Krycí list ZBV

Název Stavby dle SoD: III/10522, most ev.č. 10522-1 přes potok Mastník v Sedlčanech Název stavebního objektu/provozního souboru (SO/PS): Opěrné zdi - KSUS Středočeského kraje		Číslo SO/PS / pořadí Změny SO/PS: 251 / 02	Číslo ZBV: 06
Objednatel 1:	Krajská správa a údržba silnic Středočeského kraje, příspěvková organizace Zborovská 81/11., 150 21 Praha 5 - Smíchov IČ: 00066001		
Objednatel 2:	Město Sedlčany Náměstí T.G. Masaryka 32, 264 80, Sedlčany IČ: 00243272		
Zhotovitel:	M - SILNICE a.s. Husova 1697, 53003 Pardubice IČ: 42196868

PASPORTIZACE ZMĚN A ÚPRAV V RDS

ZBV_6_Porovnání PDPS s RDS

Stavba:	III/10522, most ev.č. 10522-1 přes potok Mastník v Sedlčanech		
Objekt:	SO 201 Most ev.č. 10522-1		
V průběhu stavby bylo zaměřeno:			
vrch říms po dokončení nadbetonávek			
Způsob stabilizace:	-		
Podle výkresu:	-		
Souřadnicový systém:	S-JTSK	Výškový systém:	Bpv

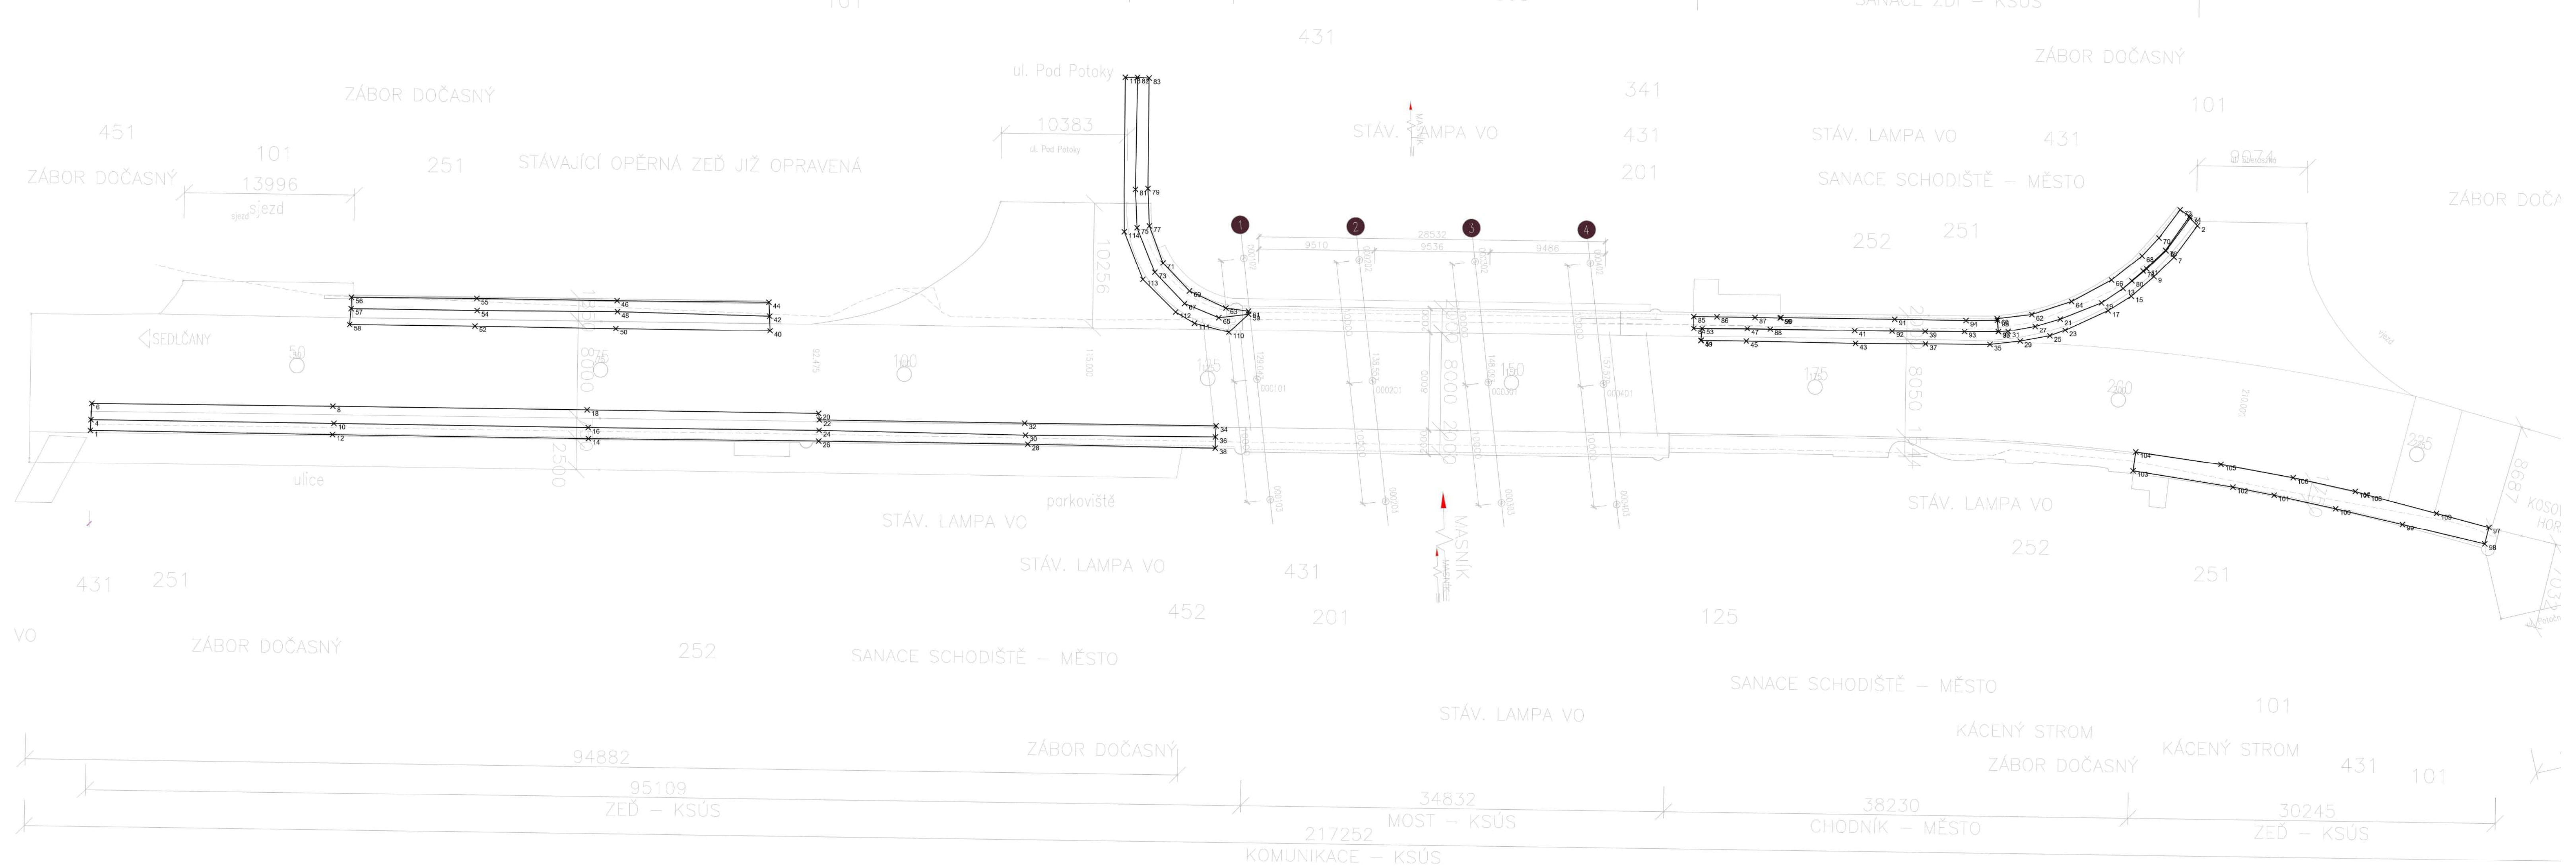
Kubatury betonu:

římsa č.	kubatura betonu dobetonávka	kubatura betonu nadbetonávka	kubatura betonu podkladový beton
1	3.14 m3	13.08 m3	10.02 m3
2	14.62 m3	40.43 m3	26.00 m3
4	13.76 m3	19.14 m3	12.04 m3
5	17.69 m3	76.38 m3	55.26 m3
6	4.79 m3	31.97 m3	25.68 m3
celkem:	54.00 m3	181.00 m3	129.00 m3
